**Avis**  
**Sur le projet de restauration des continuités écologiques et  
déplacement des sédiments au niveau de la centrale  
hydroélectrique située à Agos-Vidalos (65)**

N°Saisine : 2023-012276

Avis émis le 27 octobre 2023

Figure 3 : illustration de la connectivité des berges (sources : étude d'impact (à gauche) et compléments (à droite))

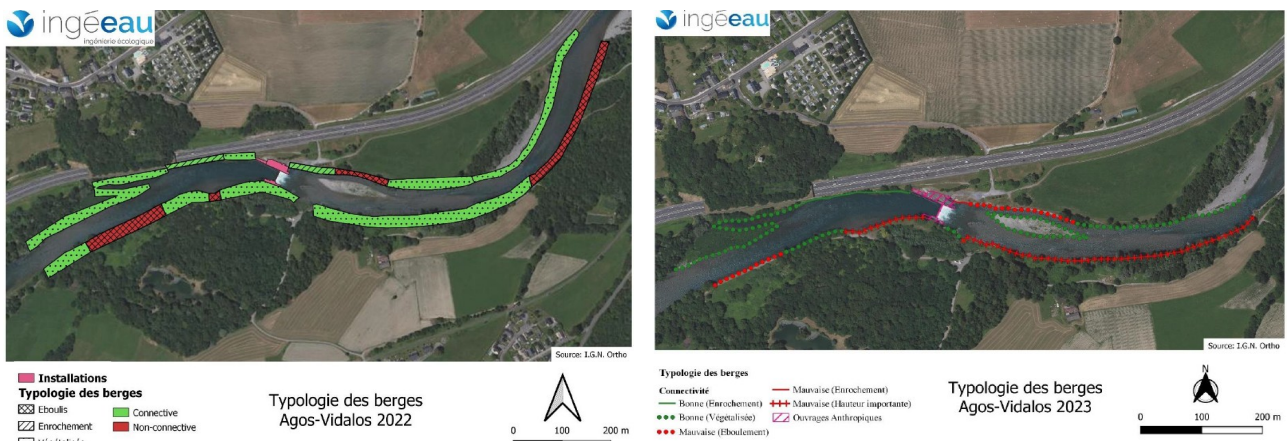
L'étude d'impact aborde l'ensemble des enjeux environnementaux du secteur d'implantation. Pour autant, la forme des éléments transmis dispersés dans plusieurs documents (étude d'impact et un document de compléments) rend la lecture particulièrement difficile en rendant les conclusions peu claires voire contradictoires sur certains sujets. À titre d'exemple, deux illustrations rendent compte de la connectivité des berges avec le gave de Pau (une incluse dans l'étude d'impact, l'autre dans les compléments). Les deux illustrations ne sont pas cohérentes comme cela est illustré dans les figures ci-dessous. Par ailleurs, le document contenant les compléments est construit comme une liste de réponses aux questions sans structuration par paragraphes cohérents par thématique abordée.

Ainsi, La MRAe juge indispensable de réaliser un travail de synthèse afin de disposer d'un document d'étude d'impact unique, cohérent et complet. Ce dossier sera présenté à l'enquête publique.

**Pour la présentation en enquête publique, la MRAe recommande la rédaction d'un document unique et synthétique reprenant l'ensemble des éléments analysés et permettant de dégager des conclusions claires.**
